**CDU/FDP-Gruppe im Stadtbezirksrat
322**

Antrag (öffentlich)

Diskrepanzen zwischen Schulwegeplan und Fußwegen in Wenden

Anhang zum Antrag der CDU/FDP-Gruppe im Bezirksrat 322 zum 07.06.2022

Schulwegeplan
Luftaufnahmen

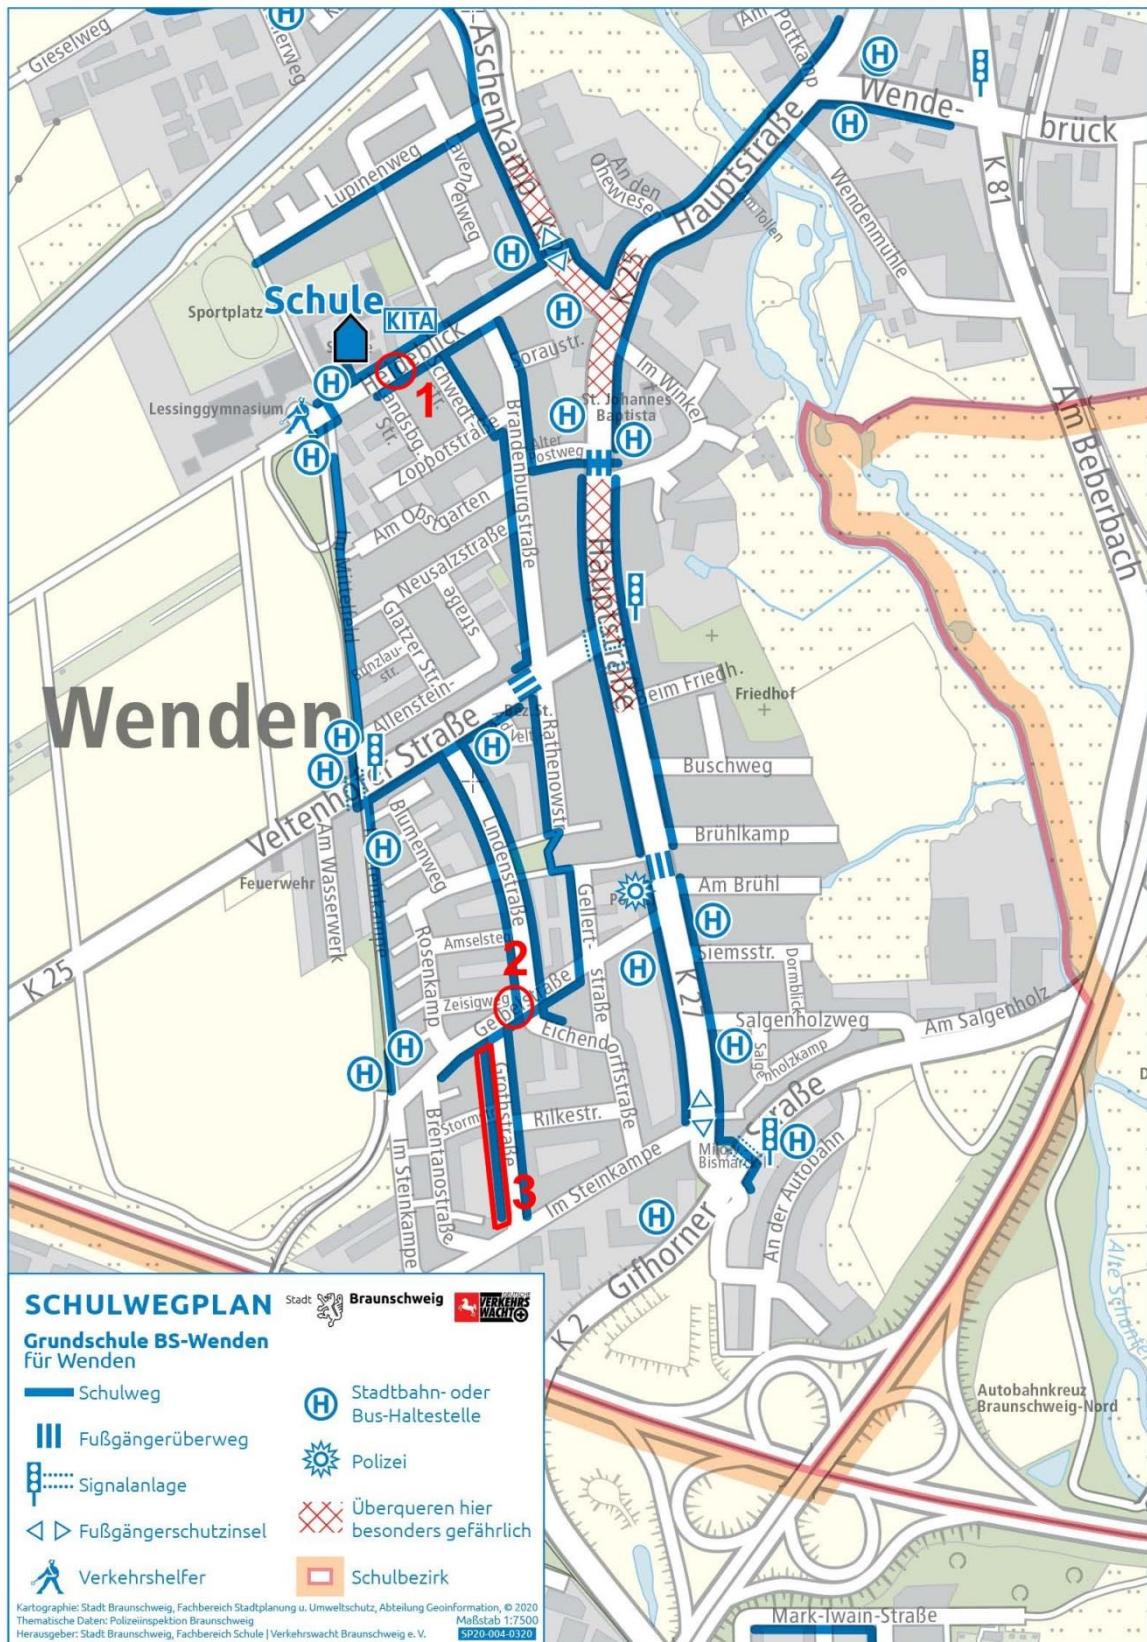
Rot markiert sind 3 Stellen, auf die im Folgenden Bezug genommen wird.

- Der Überweg (1) am Heideblick ist lediglich anhand der abgesenkten Bordsteine (zwischen den roten Linien) und einer trapezförmigen Aufstellfläche an der Nordseite erkennbar. Diese ist oft zugeparkt. Genauso parken oft Autos am südlichen Straßenrand (Foto) - also auf dem Überweg.

2. Der blau im Schulwegplan und im Foto eingezeichnete Weg zur Überquerung der Kreuzung Eichendorffstraße/Lindenstraße/Geibelstraße/Zeisigweg (2) würde mitten über die Kreuzung verlaufen, er existiert so nicht und wäre auch sehr gefährlich.

3. Der blau im Schulwegeplan eingezeichnete Weg auf der Westseite der Grothstraße (3) existiert nicht. Dort liegt nur eine Plattenreihe mit 50 cm Breite, die öfter von Laternen unterbrochen wird. (im Foto rot eingezzeichnet)

Vorschlag: Überweg besser markieren (z.B. weiße Farbe, Aufstellfläche schraffieren o.ä., Poller aufstellen)

Vorschlag: Aufstellflächen lassen sich ohne großen Aufwand einrichten, die vorhandene kleine gepflasterte Nase am Denkmal „Berliner Bär“ zwischen Geibelstraße und Zeisigweg müsste z. B. nur etwas verlängert werden. Mit Farbe (Schraffur o.ä.) könnten diese zusätzlich hervorgehoben werden. Zwei Parkplätze würden aber entfallen. (Diese Maßnahme wurde ggü. der Verwaltung schon mal angeregt.)

Vorschlag: Diesen Weg im Schulwegeplan unbedingt löschen!
